令和3年7月7日に開催された第7回意見交換会において出された、今後の公園整備に向けた期待（質問等）および区の回答をとりまとめました。

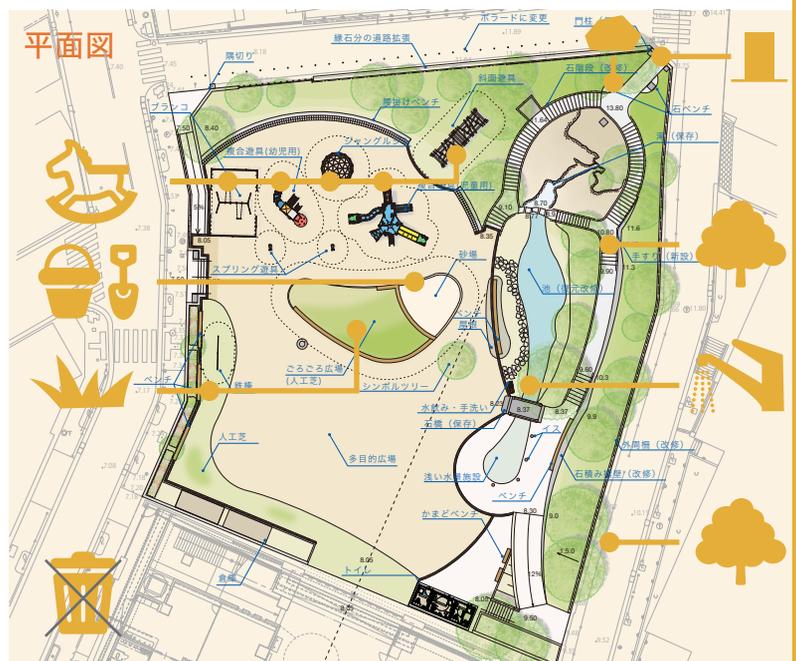
- ・水・蛇口は手洗い・足洗いが出来るものが良い。
手洗いが混雑しないように、できれば2つ施設を設置するか、1箇所に蛇口が2つあっても良い。

➡ 手洗い・水飲みの施設は一か所としておりますが、混雑に配慮し、蛇口は水飲み及び手洗い・足洗用として2基設置する設計としました。
